Dotyczy: postępowania o udzielenie zamówienia publicznego prowadzonego w trybie przetargu nieograniczonego pn.: **„Zagospodarowanie Placu Kopernika”** realizowane w ramach zadania pn. Zagospodarowanie Placu Jana Pawła II oraz Placu Kopernika w Nysie.

WYJAŚNIENIA TREŚCI SIWZ

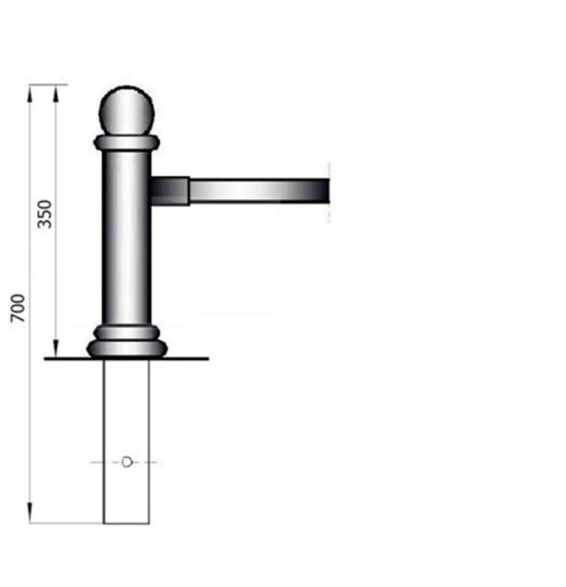
Zamawiający w Przedmiarze robót dz 1.2 poz 24 pisze: Dostawa i montaż płotków ogrodowych chroniących krzewy: Berberys Thunberga przed zwierzętami. Proszę o sprecyzowanie: z jakiego materiału mają być wykonane te płotki, ich kształt, kolor, sposób montażu oraz wymiary.

Długość bariery - 1500 mm lub 1800 mm (długość można zmienić lecz nie mniej niż 1500 mm i nie więcej niż 2000 mm w osiach słupków);

- wysokość nad gruntem - 350 mm (przy betonowaniu - w gruncie 300-450 mm);
- profil słupka okrągły zmienny;
- średnica trzonu słupka - 76 mm;
- materiał – stal lub inny metal z wykluczeniem PCV;
- wysokość mocowania poprzeczki - 200 mm;
- malowanie proszkowe - kolor grafitowy lub czarny, kolory mat lub półmat;
- sposób montażu – betonowanie słupka 300 mm-450 mm.
